Licitación Pública: Proyecto de Asociación Público-Privada denominado "Proyecto de Eficiencia Energética y Modernización del Servicio de Alumbrado Público en el Municipio de Veracruz, Veracruz para la Modernización del parque de Alumbrado Público con Equipos Nuevos de Tecnología LED".

**Opinión a Propuesta Técnica presentada por el Consorcio
integrado por las Empresas IMAN, S.A. DE C.V.,
WARDENCLYFFE ENERGY, S.A. DE C.V., y RCC EDIFICACIONES,
S.A. DE C.V.**

Veracruz, Ver., a 28 de septiembre de 2017.

TABLA 3

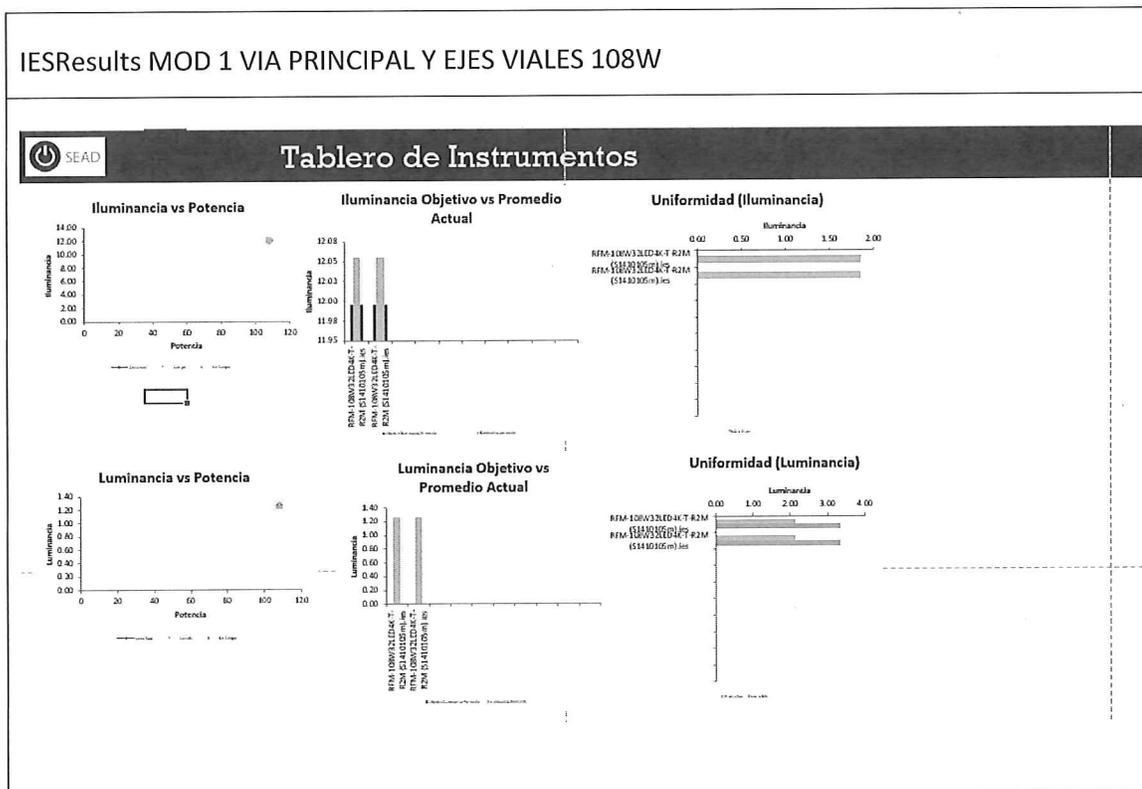
OPINION sobre este punto: Tal como se aprecia en el documento presentado, la propuesta cumple con este requisito.

IESResults MOD 2 VIA PRIMARIA Y COLECTORA LATERAL 72W.

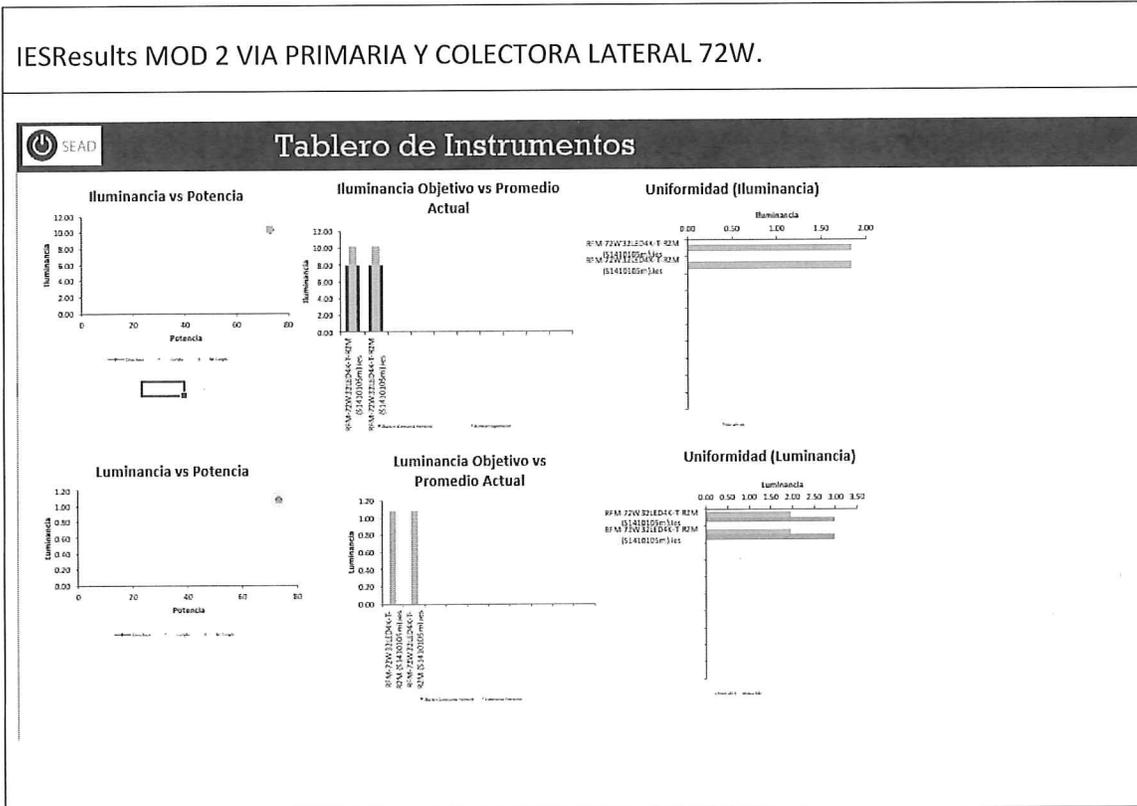
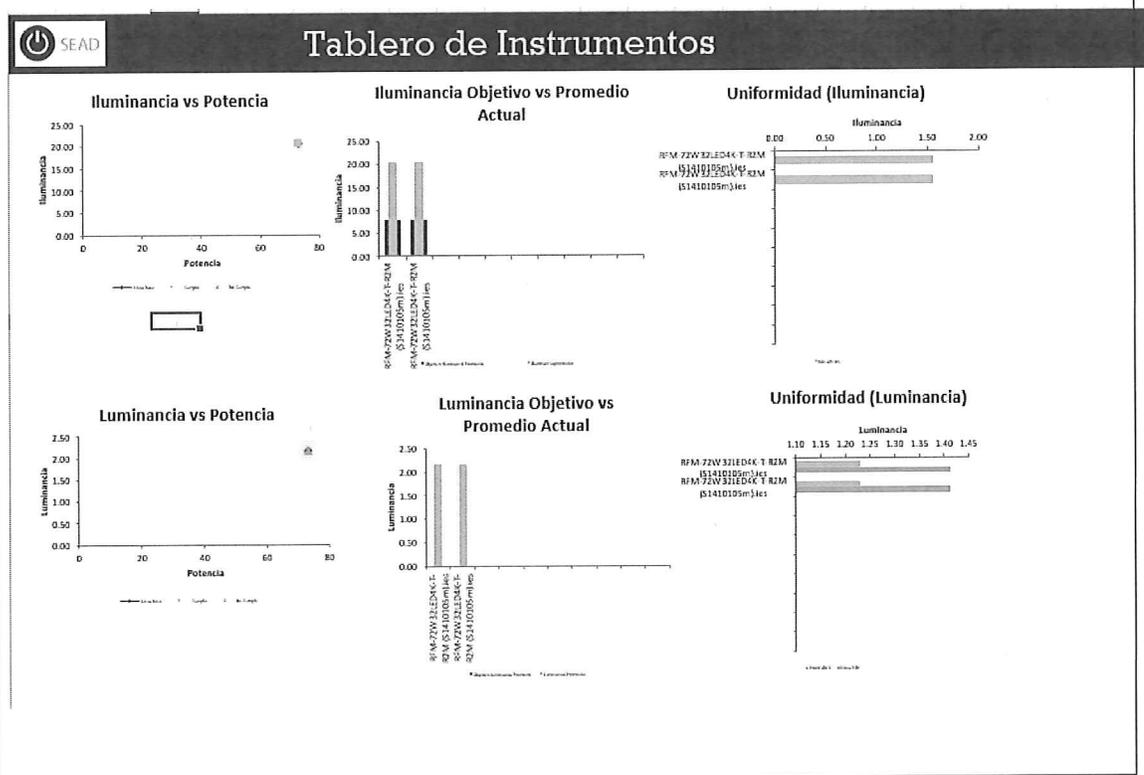
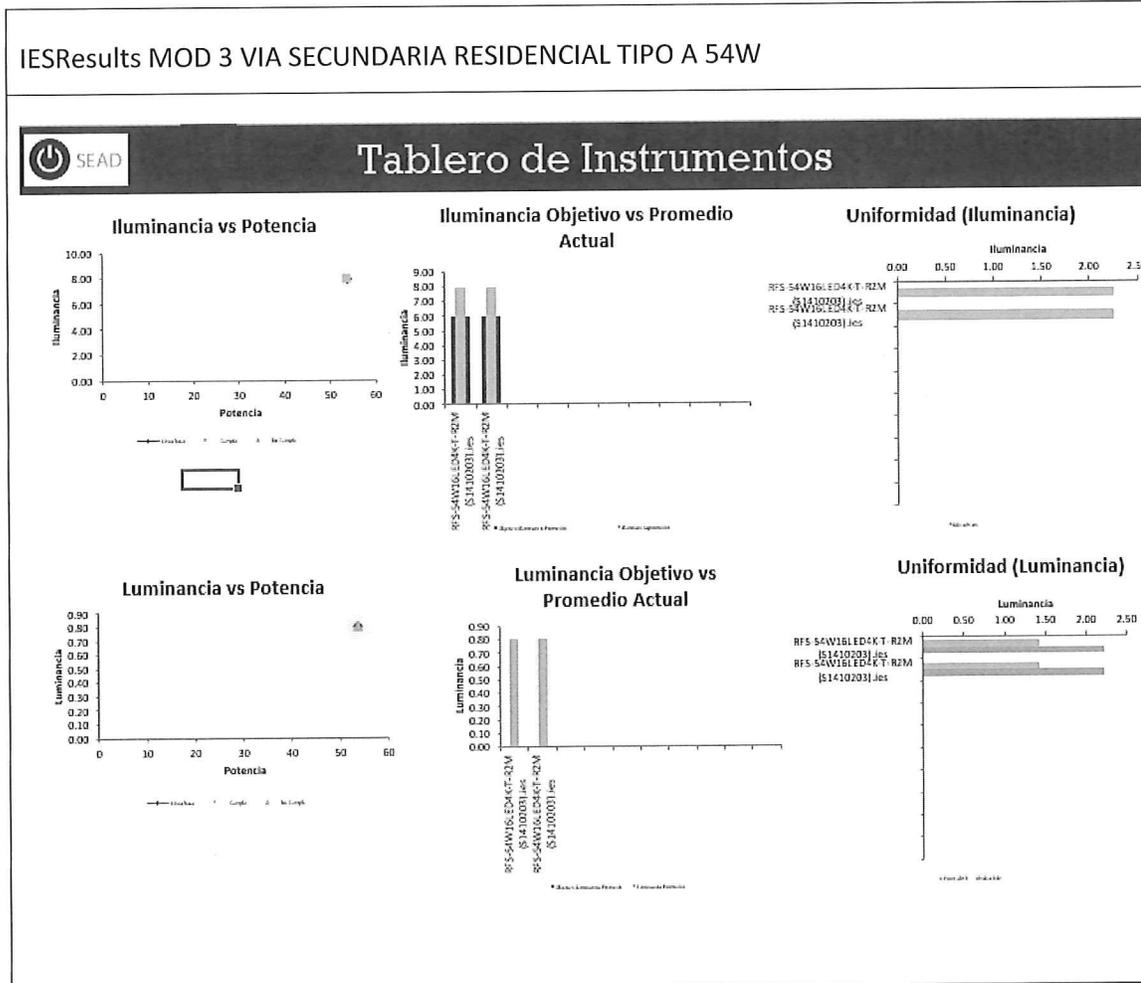
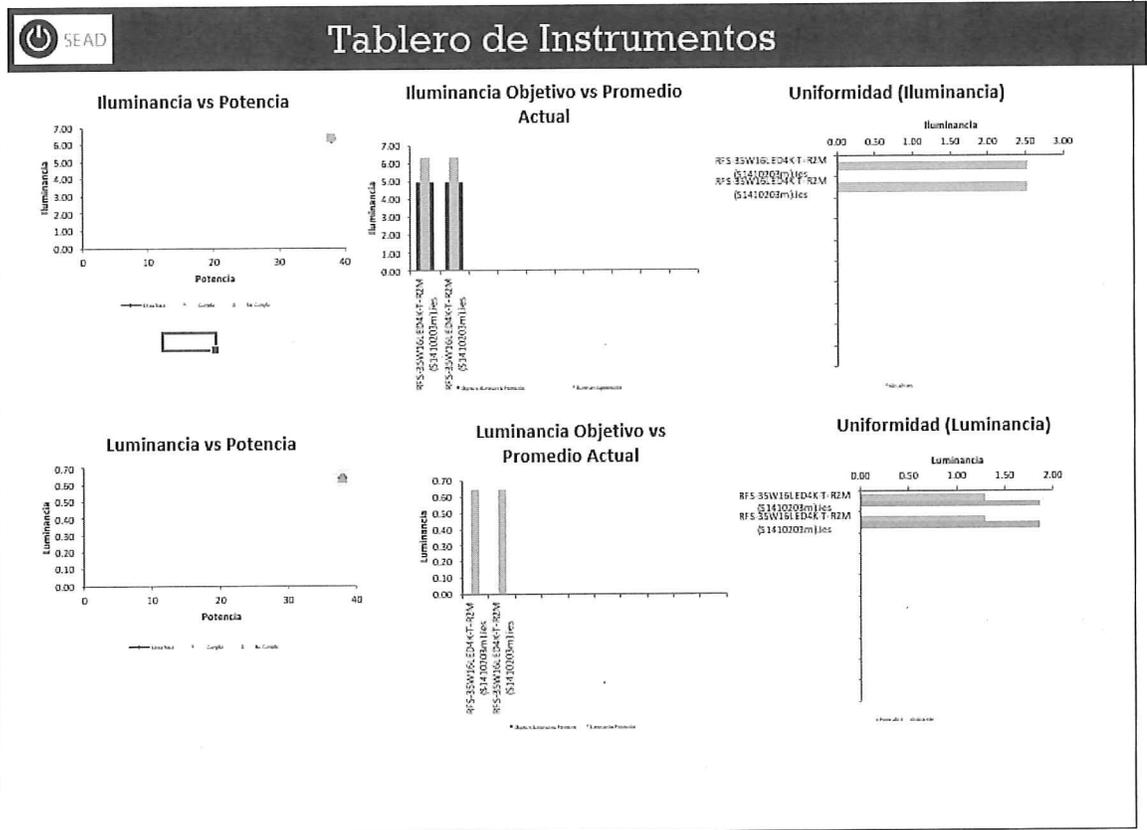
OPINION SOBRE ESTE PUNTO: La herramienta SEAD es un instrumento que permite realizar un análisis inicial de tramos de vialidades, relaciona los resultados con los parámetros exigidos por la NOM-013-ENER-2013 para verificar cumplimiento, analiza un gran número de luminarios simultáneamente y combina análisis financiero con desempeño de iluminación, de manera que, al haberse realizado los ejercicios lumínicos, en las gráficas presentadas las columnas azules son los niveles que exige esta Norma y las columnas amarillas son los niveles de desempeño de los modelos de luminarios propuestos para cada una de las vialidades. Realizamos la comprobación en los archivos electronicos presentados en base a la herramienta SEAD y se comprueban estos resultados. No obstante que otros programas de software de cálculo de desempeño lumínico solo realizan un análisis de tramos de vialidades simples o genéricos y geometrías de vialidades, este anexo 4 también solicita presenten impresos los ejercicios realizados en programa “Visual”, lo cual el Consorcio integrado por las Empresas IMAN, S.A. DE C.V., WARDENCLYFFE ENERGY, S.A. DE C.V., y RCC EDIFICACIONES, S.A. DE C.V., también presenta y se anexan a este documento. Por lo tanto, nuestra opinión es en el sentido que **cumple con lo solicitado por esta Base.**

**TABLA COMPARATIVA ENTRE LA SITUACION ACTUAL Y LA SITUACION PROPUESTA.
DETERMINA UN AHORRO ENERGETICO DE: 59 %**

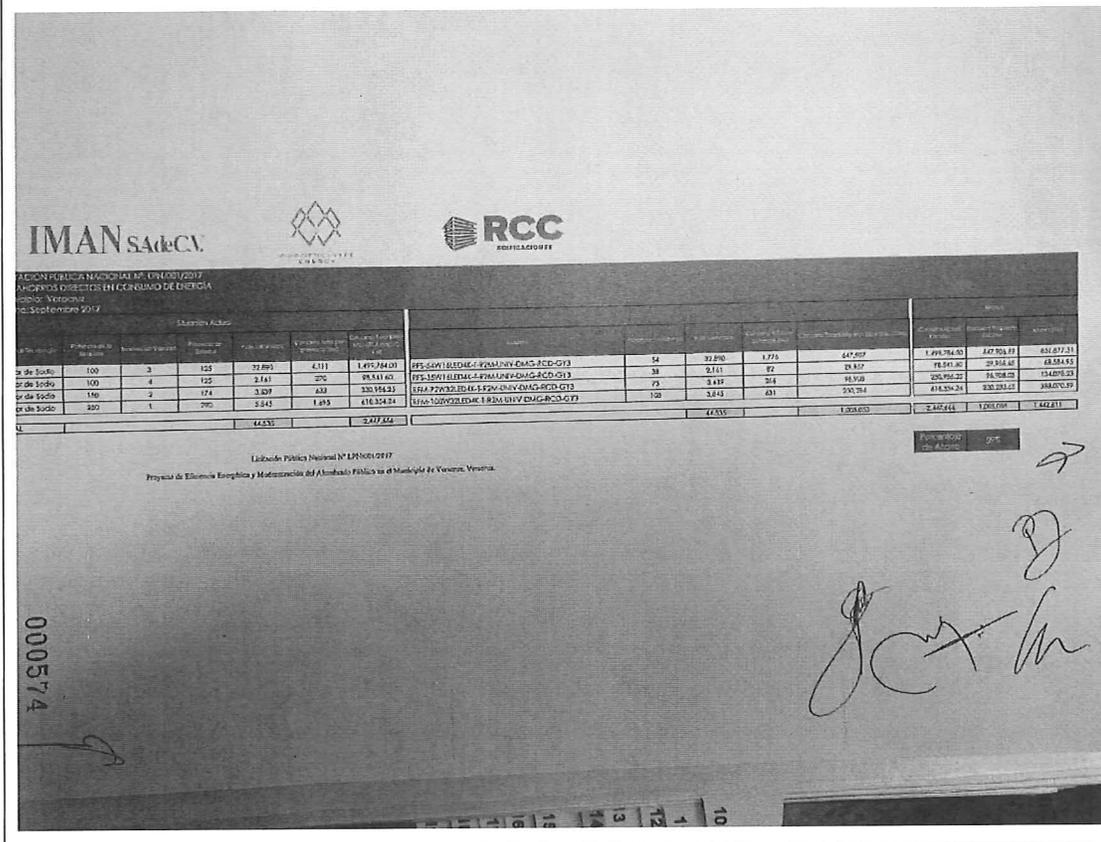
OPINION: El Consorcio integrado por las Empresas IMAN, S.A. DE C.V., WARDENCLYFFE ENERGY, S.A. DE C.V., y RCC EDIFICACIONES, S.A. DE C.V., presentan para efectos de comparación entre la situación actual sin proyecto y la situación con proyecto que, al comprobar las cargas instaladas contra las cargas en Kwh que resultarían de la sustitución por tecnología LED, representaría un ahorro de 59% de ahorro de energía eléctrica.

Cuando la carga conectada incluya lámparas de vapor de mercurio, vapor de sodio, fluorescentes o de otro tipo similar, deberá aumentarse en un 25% la capacidad de dichas lámparas para considerar el consumo de los dispositivos auxiliares que requiere su funcionamiento, ello conforme a los criterios establecidos por la C.F.E., cuando el servicio no es medido. Así, se confronta contra la propuesta de sustitución tecnológica por luminarios LED que presenta la empresa, aplicando los mismos criterios sin considerar pérdidas por accesorios auxiliares y se determina el ahorro de energía eléctrica consumida. En este sentido la empresa **cumple con lo solicitado en esta Base.**

CERTIFICADO DE CONFORMIDAD DE PRODUCTO

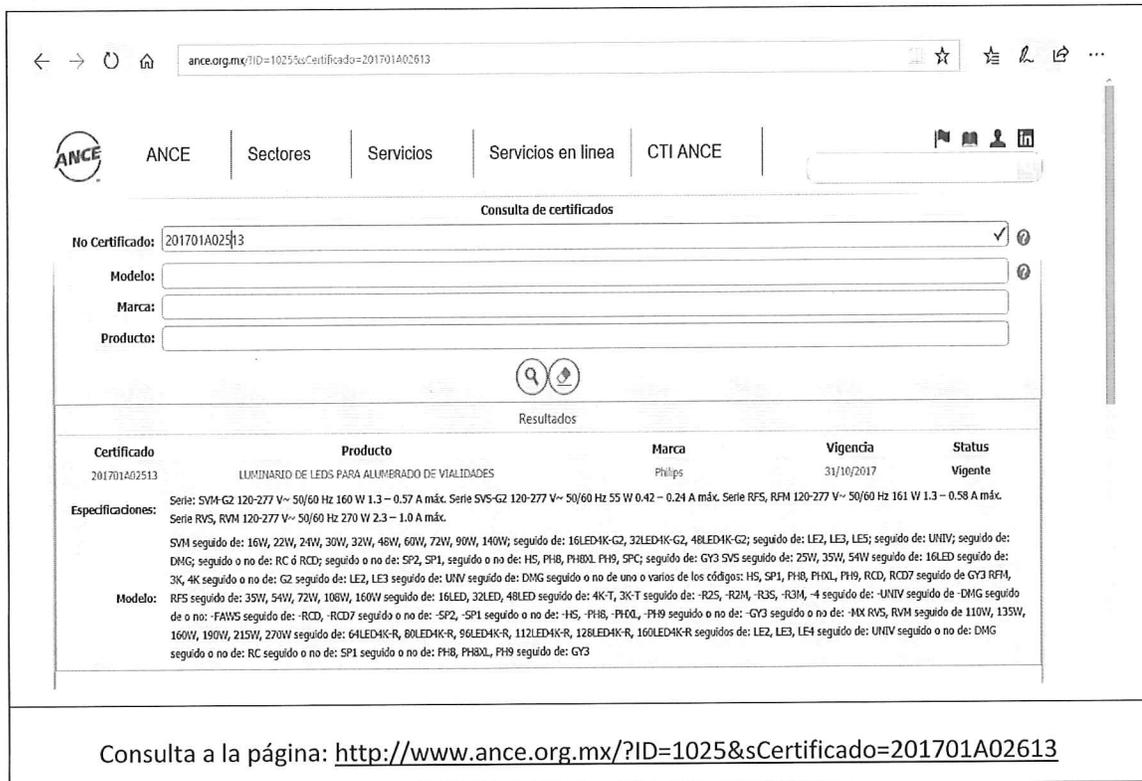
la marca **PHILIPS**, señalando claramente el cumplimiento a esta Base. Esta marca es líder en el mercado de luminarios de exteriores para alumbrado público y cumplen cabalmente con estas especificaciones, ya que fueron consultadas en la página oficial de este fabricante, coincidiendo plenamente. Tales fichas se anexan a este documento. Empresa fabricante que cuenta con todas la certificaciones de mercado y que en su información comercial y casos de éxito, su tecnología de iluminación se ha instalado en la mayor parte del mundo. El certificado que amparan lo modelos propuestos fue verificada su autenticidad en la página oficial del Órgano Certificador ANCE: <http://www.ance.org.mx/?ID=1025&sCertificado=201701A02613>

Por lo tanto **cumplen con esta Base.**
